# Tvedestrand kommune

### **Melding om vedtak - befaring og orientering - forslag til detaljreguleringsplan for boligområde gnr 75 bnr 34 på Borøy - planID 183**

#### **Tilbakemeldinger på planforslaget i etterkant av befaringen**

*Kulturminnepolygon inn i plankartet (hensynssone) og angivelse av steingjerdene*

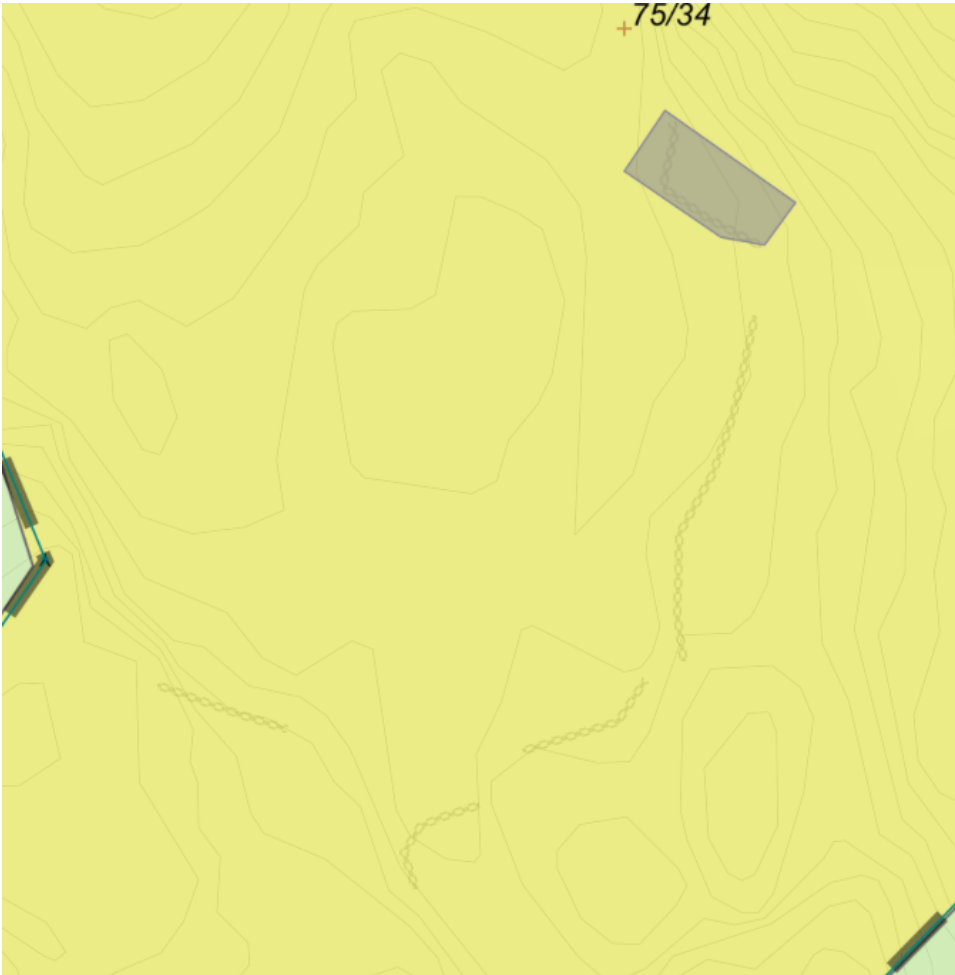
5) Planutvalget signaliserer at de ønsker å ivareta kulturverdiene i området (struktur av sommerfjøs og i hvert fall deler av steingjerdene), jf. kommuneplanbestemmelse 3.1. Det er ønskelig at det i plankartet blir lagt på hensynssone på polygonet for sommerfjøsset og lagd bestemmelse som ivaretar formålet med hensynssonen. Arealformålene i området til teknisk anlegg-kjøreveg-tomt 10 ivaretar ikke deler av steingjerdene i området, men det er vanskelig å vurdere hva som berøres. Vi ber om at det som minimum tas inn en del i planbeskrivelsen som angir hvor steingjerdene konkret går og dermed også tydelig viser hvilke deler som fjernes og hvilke som kan bli bevart. Hvis steingjerdene er angitt riktig i kartene, så kan disse benyttes. Hvis ikke ber vi om at de måles inn.

6) Ut fra sikkerhetshensyn er vi skeptisk til å etablere lekeplass for barn som kombinerer dette med et steingjerde midt på lekeplassen. Kan BUT1 flyttes noe lengre østover/sørøstover og steingjerde bli en grense/port for BUT1, så ser vi dette som en bedre løsning. Her er et kartutsnitt som viser sommerfjøsset og steingjerdene:
